Informe Consolidado de Solicitud de Aclaraciones, Rectificaciones y/o Ampliaciones a la Declaración de Impacto Ambiental del proyecto "Ajustes y Mejoras Plantel Lechero y de Engorda de Ganado Bovino, Fundo Santa Amalia"

Nombre del Titular : Sociedad Agrícola Santa Sara S.A.
Nombre del Representante Legal : Enrique Alliende Rodríguez
Dirección : Fundo Santa Rita, camino Casablanca - Las Dichas

Figura 4: Parches de bosque nativo reconocidos en el área de intervención, graficado con líneas amarillas la distancia entre los parches, con distancias de entre 2 y 10 metros.

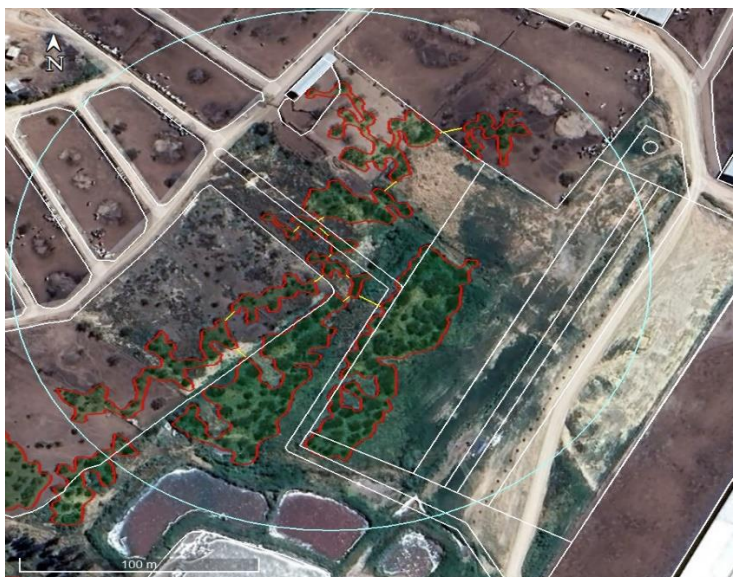
Respecto de la caracterización de la vegetación dentro del área de las instalaciones, las superficies asociadas a bosque nativo, regulado por la normativa forestal, presentan errores en cuanto a su determinación, ya que el criterio para definir los límites de estas formaciones excluye las áreas despejadas o claros dentro de la formación, y considera en forma aislada parches de bosque que en la práctica están conectados. Así también, dentro de los bosques incluye parches que, efectivamente, no tienen conexión con otros parches y que, en definitiva, no cumplen los parámetros establecidos en la Ley N° 20.283, Sobre Recuperación del Bosque Nativo y Fomento Forestal.

En ese sentido, se solicita analizar la conexión de los parches en el área de intervención directa y recalcular la superficie efectiva de arbolado nativo que constituye bosque para los efectos de la normativa forestal, incorporando la superficie que corresponda en el PAS 148.
